DOCUMENT 3 : POSITION ET TENSION DES SANGLES DE RAPPEL

Fait à Dunkerque le 1 juillet 2021 à 18 h00

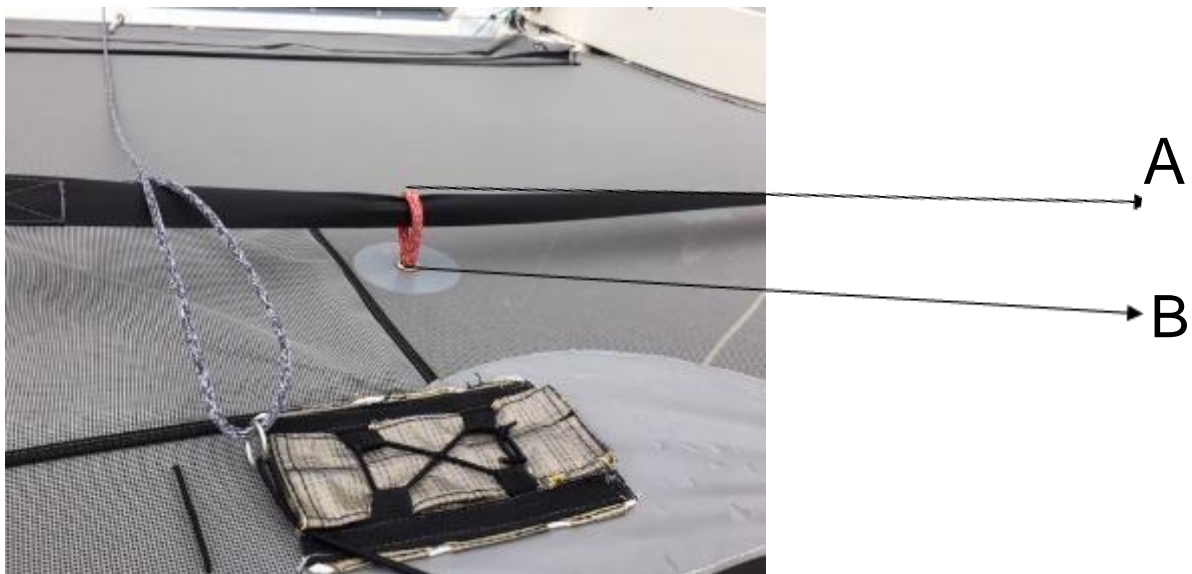
Est autorisé pour les équipages féminins :

La distance entre le point A et le point B ne peut excéder 160mm
